发件人 浙江正泰电器股份有限公司市场部

关于 CJT1 系列交流接触器产品变更的通知

2024 年 4 月 3 日

附件：产品更改前后对比示例图

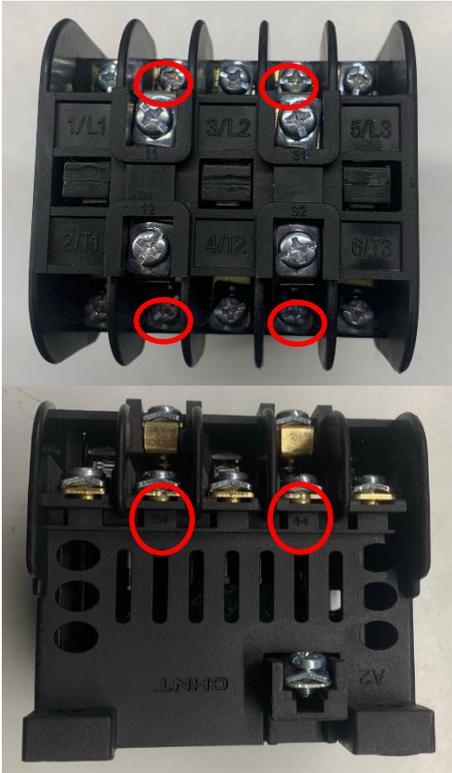
首先感谢您选择正泰CJT1系列交流接触器产品。为进一步提升品牌形象，更好地为客户提供优质服务，我司将对产品下辅助静触头表面镀层进行优化，更改后产品的安装尺寸不变，不影响产品使用。具体更改内容详见附页说明。

变更项目	改进前	改进后
<p>下辅助静触头表面镀层</p>	 <p>下辅助静触头与主触头颜色都为金黄色，两者外观接近。</p>	 <p>下辅助静触头表面镀层更改为镀彩锌，更改位置见上图红圈标记，颜色为银白色与主触头进行区分，易于零部件区分管控。</p>
